DRINGEND – Sicherheitsmitteilung

Medizinprodukt: MultiDiagnost-Eleva

Basiseinheit des Neigungsantriebs

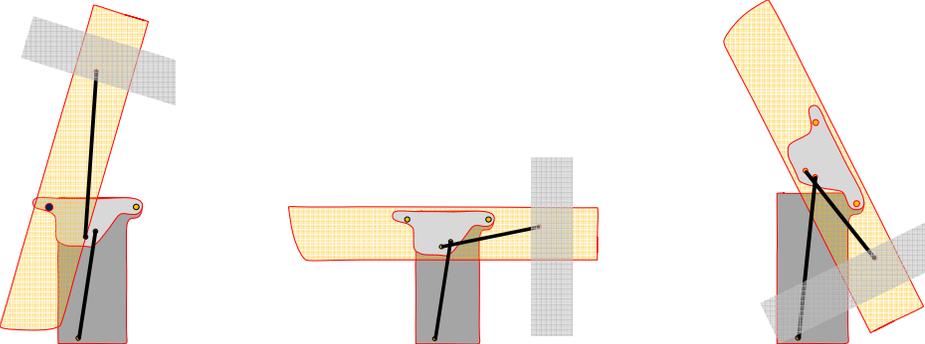
Philips wurden Fälle gemeldet, bei denen sich der Tisch des MultiDiagnost Eleva (MD-Eleva) plötzlich mit hoher Geschwindigkeit von der 0- in die 90-Grad-Position (Tischarm nach unten) zu drehen begann. Diese unerwartete Drehbewegung ist auf ein Problem mit der Befestigung des oberen und unteren Neigungsantriebs zurückzuführen.

POTENZIELLES RISIKO	<p>Wenn sich die Befestigung des Antriebs löst und sich der Schwerpunkt des Tisches jenseits seines Drehpunkts befindet, beginnt der Tisch, sich unkontrolliert in seine +/-90-Grad-Endposition zu drehen, was zur Folge haben kann, dass der Patient vom Tisch fällt.</p> <p>Bei Untersuchungsverfahren wird das System aus dem Kontrollraum fernbedient. Im Fall einer unkontrollierten Rotation besteht Verletzungsgefahr für den Patienten, den Anwender oder eine andere anwesende Person, die sich in der Nähe des Systems aufhält (beispielsweise könnte die Röhre die Beine dieser Person treffen).</p> <p>Dies könnte zu Verletzungen führen, die eine medizinische Behandlung der betroffenen Person erforderlich machen.</p>
IDENTIFIKATION DER BETROFFENEN PRODUKTE	<p>Betroffen sind alle der oben im Abschnitt „Betroffene Produkte“ angegebenen Systeme.</p>
ERFORDERLICHE MASSNAHMEN DES KUNDEN / ANWENDERS	<p>Nehmen Sie das System außer Betrieb und verständigen Sie Ihren Philips Ansprechpartner, wenn eine der folgenden Situationen eintritt:</p> <ul style="list-style-type: none"> • Höhenverstellung oder Neigungsbewegung des Tisches funktioniert nicht. • Sie bemerken beim Betrieb des Systems ein reißendes oder knackendes Geräusch. • Sie stellen bei Systembewegungen eine Blockade der Höhenverstellung oder Neigungsbewegung des Tisches fest. • Es ereignet sich eine unerwartete Kollision des Systems bzw. es hat sich in den letzten 2 Monaten eine unerwartete Kollision des Systems ereignet. • Sie haben einen HLW-Rollwagen verwendet, der dem System im Weg stand, oder • Sie bemerken irgendein (anderes) ungewöhnliches Systemverhalten, das vom normalen Gebrauch des Systems abweicht. <p>Vermeiden Sie Kollisionen mit dem Tisch und dem Basisstativ des Systems, indem Sie sich vergewissern, dass keine Hindernisse rund um das System platziert sind.</p> <p>Sorgen Sie dafür, dass alle Mitarbeiter, die Zugang zu den betroffenen Systemen haben, über den Inhalt dieser Sicherheitsmitteilung informiert werden.</p> <p>Eine Kopie dieser Sicherheitsmitteilung ist mit der Dokumentation des Systems abzulegen, bis das System von Philips korrigiert wurde.</p>

VON PHILIPS GEPLANTE MASSNAHMEN	<p>Bei allen möglicherweise betroffenen Produkten, die sich derzeit im Einsatz befinden, wird in Form einer Korrekturmaßnahme eine kostenlose Korrektur vorgenommen.</p> <p>Ein Mitarbeiter von Philips wird das betroffene Material am oberen und unteren Neigungsantrieb der betroffenen Systeme austauschen.</p> <p>Einer unserer Mitarbeiter wird sich mit Ihnen in Verbindung setzen, um einen Termin für die Durchführung dieser Korrekturmaßnahme zu vereinbaren.</p> <p>Diese Maßnahme beginnt im April 2018.</p>
WEITERE INFORMATIONEN UND UNTERSTÜTZUNG	<p>Wenn Sie weitere Informationen oder Unterstützung im Zusammenhang mit diesem Problem benötigen, wenden Sie sich bitte an Ihren Philips Ansprechpartner:</p> <p>0800 80 3000</p>
